监理工程师通知单

工程名称：绥化市通力光伏发电平价上网项目

编号：JXM15-JL01-014

主题：关于光伏区 09 单元立柱焊接相关事宜

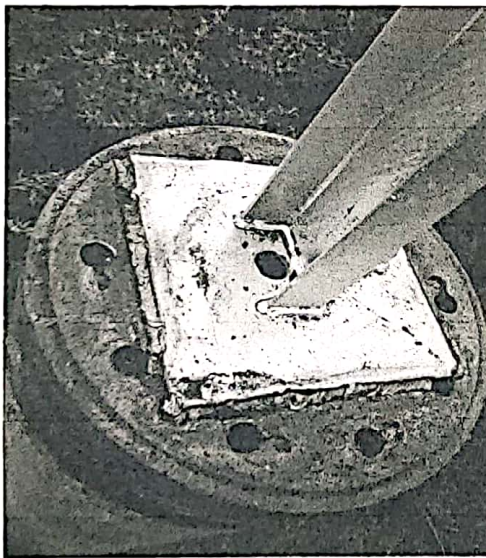
监理项目部现场检查发现，你单位施工的光伏区 09 单元立柱焊接施工过程中，个别立柱焊接未焊满，不符合规范要求。

针对以上问题要求你单位加强现场施工质量管理，做好技术交底，严格按照施工工艺施工，对存在的问题立即进行整改，避免类似问题再次发生。

限 2 个工作日内整改完成，书面回复。
